SERVICE INFO – INA 0033

Synlig og teknisk endring på venderulle 532 0410 20

Figur 1: 532 0410 20 - gammel utforming

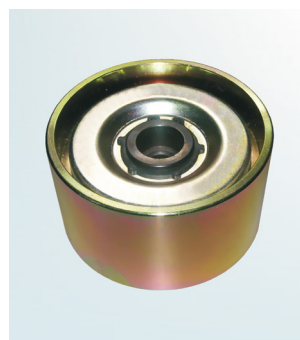
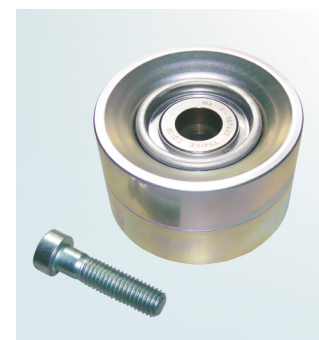
Som en del av den kontinuerlige utviklingen av våre produkter, har det blitt gjort endringer til venderullen, art. nr. 532 0410 20. Denne serviceinformasjonen viser de synlige egenskapene til den tidligere utformingen og den nye utformingen.

Bortsett fra den annen produksjonsmetode og den 4 mm bredere rullen, er den nye rullen lettere (657 g sammenlignet med 966 g for den gamle rullen).

Den nye versjonen leveres også med en M10x40 bolt (se bilde 2). Dette erstatter M10x35 festebolten som den gamle rullen (se bilde 1) var festet med
